H-23011-1
令和5年6月21日
原子燃料工業株式会社
熊取事業所

設工認申請書における記載に変更が必要な内容について

表1 申請書の記載内容に対して変更を行う箇所一覧

図チー a - 3 工事フロー

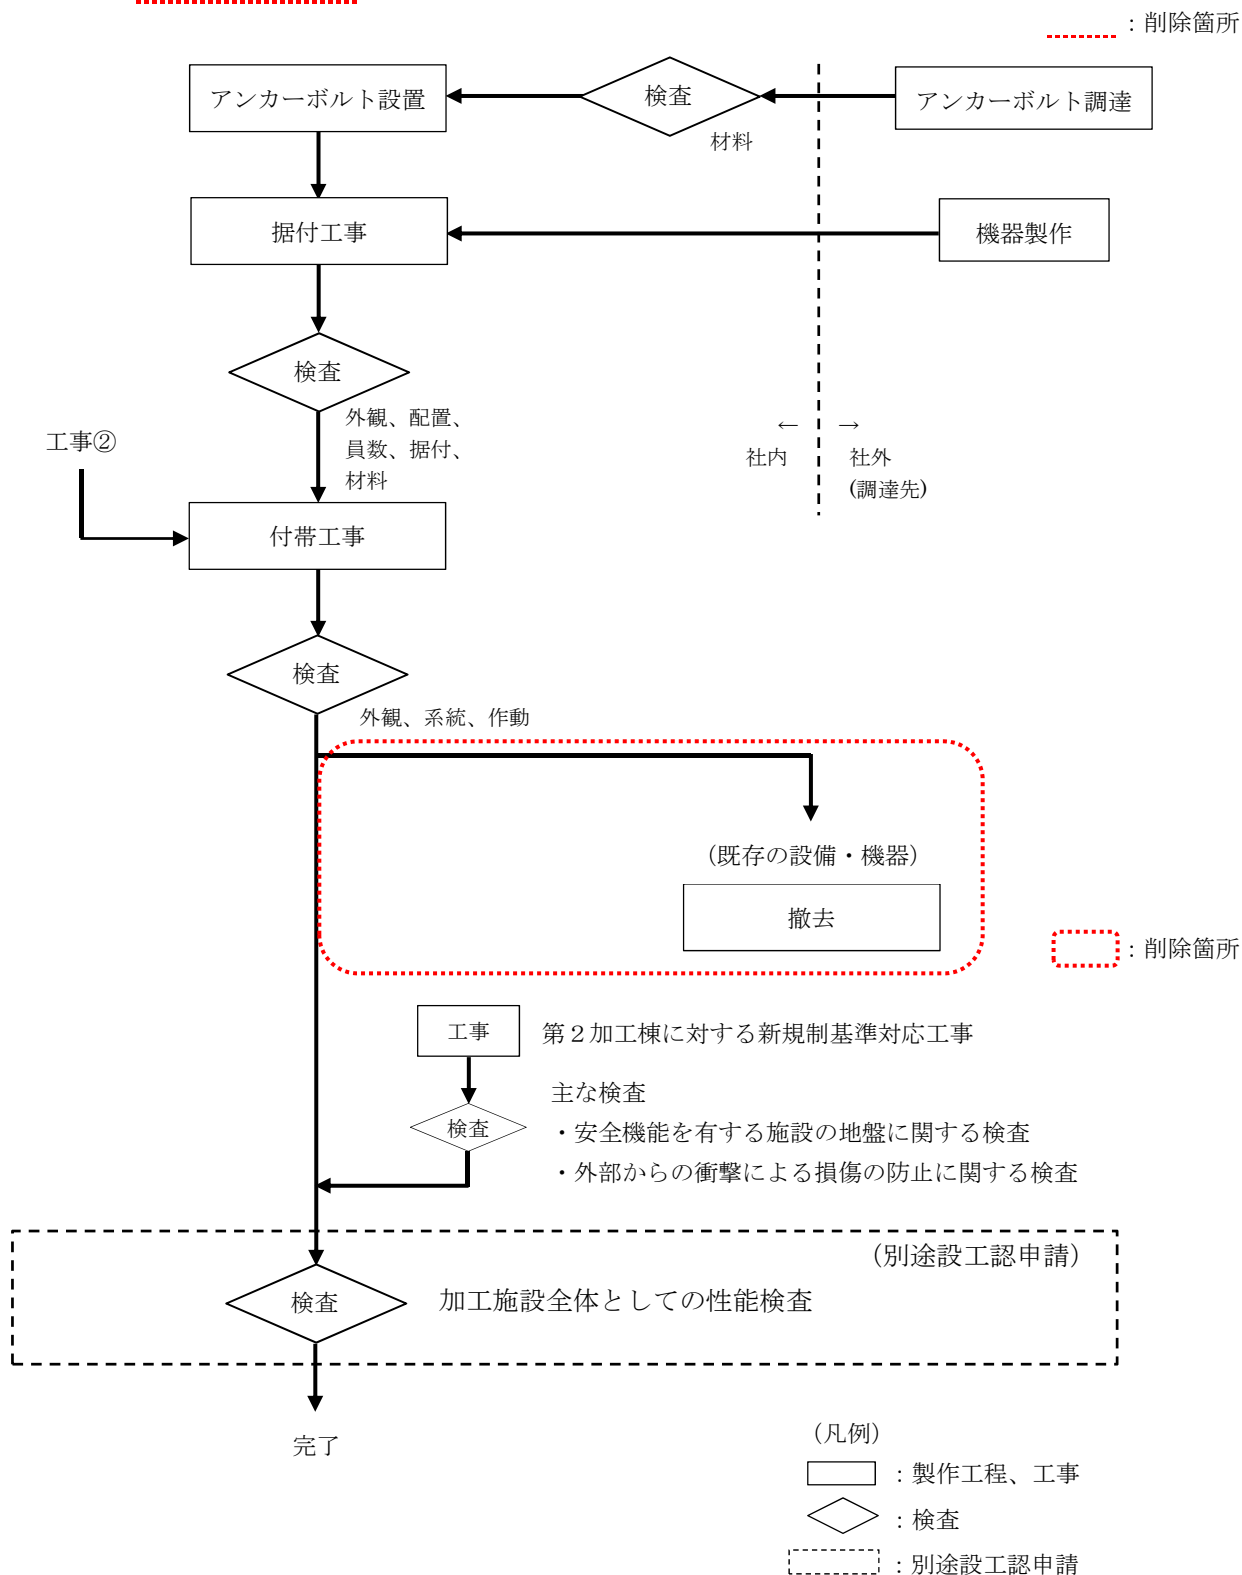
既存の機器は、原災法に基づく放射線測定設備であり過去に設工認を得たものではないこと、これらの機器の撤去工事は新たに設置するモニタリングポストの技術基準への適合に影響を及ぼすものではないことから、既存の機器の撤去工事は設工認の対象外と考えている。このことを明確化するため、第4次設工認におけるモニタリングポストの変更内容、工事に係る記載のうち既存の機器の撤去工事に係る記載を以下のとおり削除し、適正化する。

軽微な変更の届出により既存の機器の撤去工事に係る記載を削除する。

「追第 3 次 表リー 4 - 1 (1 / 2) 非常用設備」の変更箇所

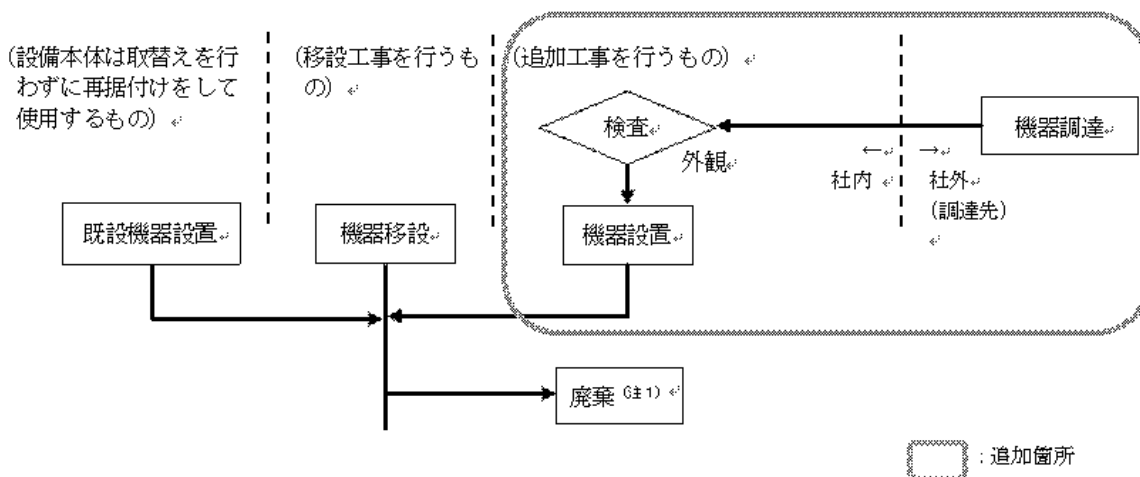
公設消防の指導により、第 1 加工棟の自動火災報知設備に発信機を 1 台追加し、11 台から 12 台に変更する。

そのため、追第 3 次 表へー 2 - 1、追第 3 次 表リー 4 - 1 の発信機の台数及び図リー他ー 1 5 の配置図を変更する。また、図リー 1 - 1 工事フローに発信機の追加の工事を行うフローを追加する。

軽微な変更の届出により、申請書の第1加工棟の仕様表、非常用設備の仕様表、配置図及び工事フローの記載を修正する。

「図ト-W1建-28(1) 第1廃棄物貯蔵棟 既設部材リスト 基礎断面」の変更箇所

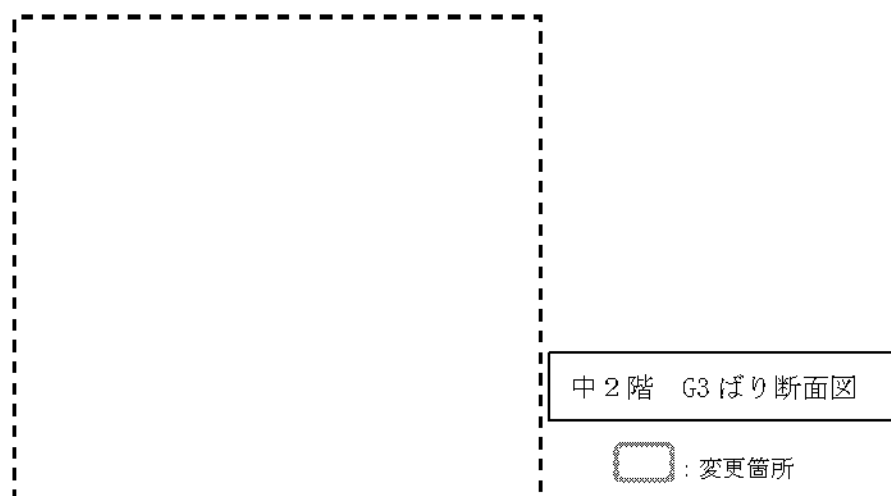
図ト-W1建-28(1) 第1廃棄物貯蔵棟 既設部材リスト 基礎断面のうち、杭頭と基礎の納まり図において、基礎レベル及び鉄筋径の記載に誤りがあるため、当該図の以下の記載を変更する。

- ・基礎レベルを「基礎上端」から「基礎下端」に変更。
- ・鉄筋径を [] から [] に変更。

軽微な変更の届出により、当該図の基礎レベル及び鉄筋径の記載を修正する。また、同届出後に使用前事業者検査要領に反映し、使用前事業者検査を実施する。

「図ト-W1設-2-4(2) 気体廃棄設備 No.2 (系統1、系統2、系統3、系統4、給気系統) 送排風機の起動停止時 (インターロック信号系統図) (2/2)」の変更箇所 : 修正箇所

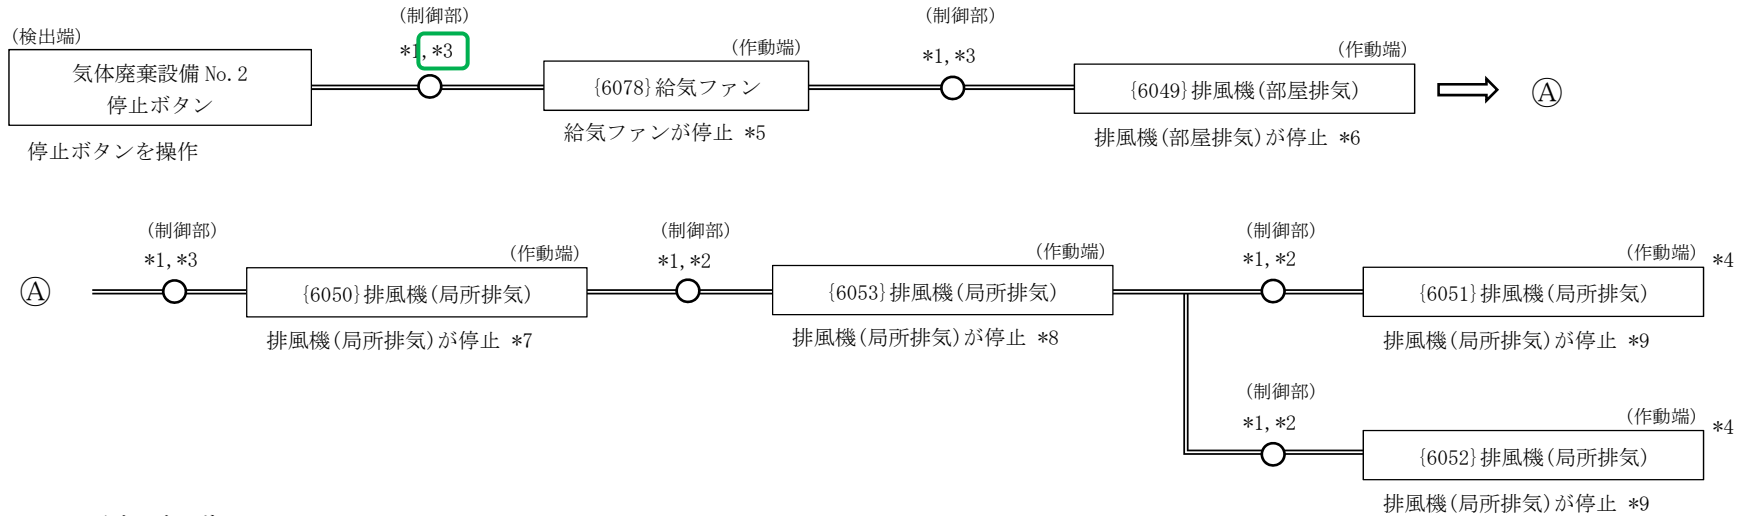
図ト-W1設-2-4(2) 気体廃棄設備 No.2(系統1、系統2、系統3、系統4、給気系統) 送排風機の起動停止時(インターロック信号系統図)において、気体廃棄設備 No.2 停止ボタン～{6078}給気ファン間のメカニカルリレーの位置を「*2」(6080-2)制御盤(1)としているが、「*3」(6080-2)制御盤(2)の誤りであったため変更する。(次頁参照)

軽微な変更の届出により当該図を修正する。また、同届出後に使用前事業者検査要領に反映し、使用前事業者検査を実施する。
